改善箇所説明図

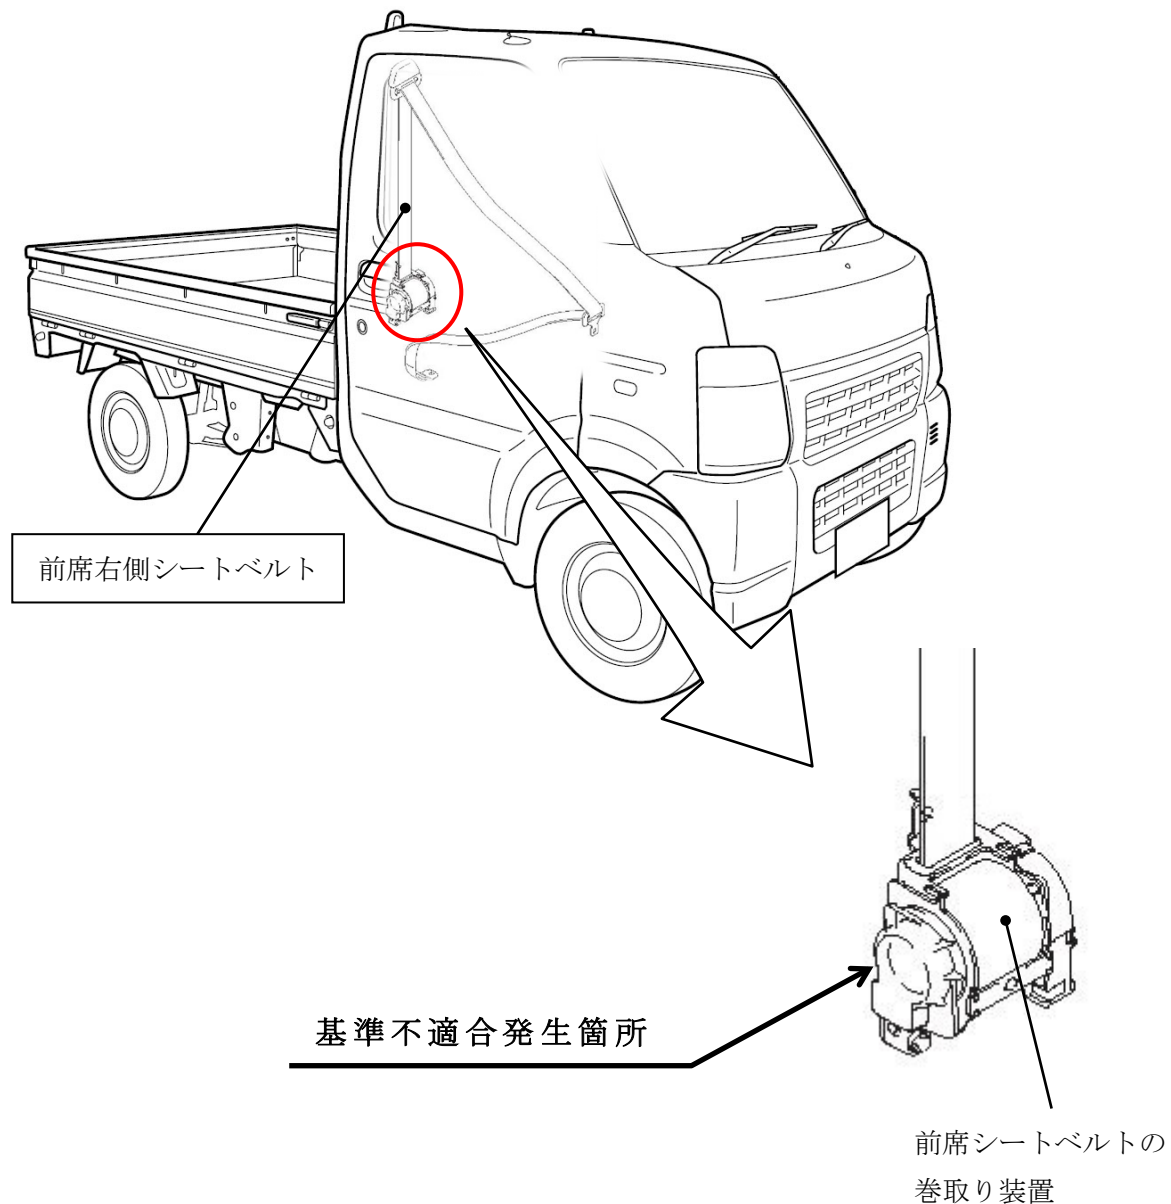
補修用前席シートベルトの巻取り装置において、フォースリミッタ機構の製造不良品を巻取り装置に組み付けたものがある。そのため、衝突時などの際にフォースリミッタが正常に機能せずシートベルトが引き出され、法規である乗員保護性能を満足しないおそれがある。

全車両、前席右側シートベルトを良品に交換する。

識別：IDプレートに水色の丸シールを貼付する。
